# 泊発電所 3 号炉

## 耐津波設計方針に係る指摘事項回答 (漂流物の影響評価)

令和 5 年 1 2 月 1 4 日  
北海道電力株式会社

調査分類B（漁港・市街地における人工構造物）調査範囲図

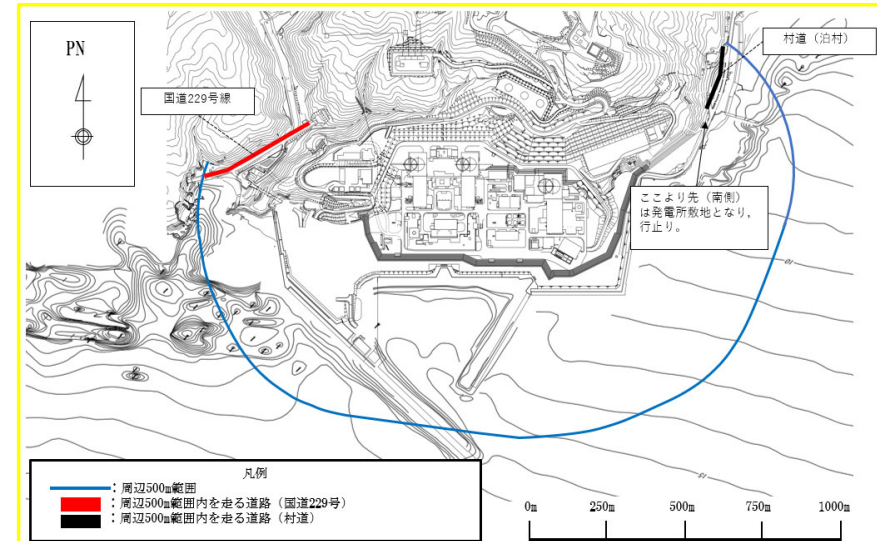
漂流物の影響評価における敷地外の車両の抽出について、現場調査の結果及び地域特性の内容を詳細に示した上で、網羅されていることを説明すること。

- 敷地外の車両の抽出について、調査範囲、調査方法、調査結果、車両の分類・整理結果を示す。
- 調査範囲は、調査分類B（漁港・市街地における人工構造物）の調査範囲とし、目視による調査に加え、発電所周辺500m範囲内にある国道229号線を代表地点として定点撮影による調査を実施した。
- 泊発電所の地域特性として冬季期間における降雪・積雪がある。冬季期間においては、道路の除雪作業を実施する車両が走行する。
- 次項以降に示す現場調査の結果及び地域特性を踏まえ、網羅的に敷地外の車両抽出を行った。

東北地方太平洋沖地震による津波被害を踏まえた  
津波警報の改善

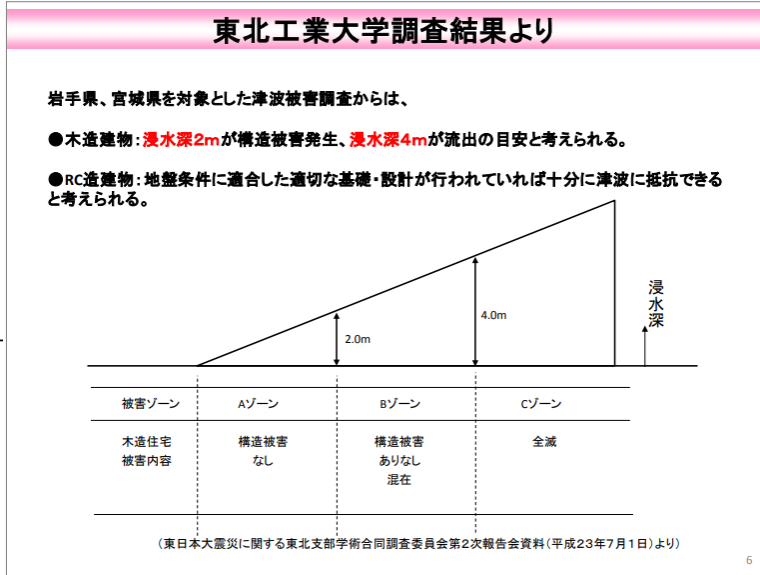
建物の漂流及び滑動の評価について、例えば、2011年東北地方太平洋沖地震に伴う津波の被害実績を踏まえ、敷地内の木造建物が形状を維持したまま漂流又は滑動する可能性を含めて検討するなど、RC造、鉄骨造、木造等の材料及び構造並びに建物の基礎構造の違いを考慮し、地震及び津波による損傷状態を考慮した上で、考え方を説明すること。

○ 木造構造物に関する東北地方太平洋地震に伴う津波調査結果および参考文献の抜粋を以下に示す。
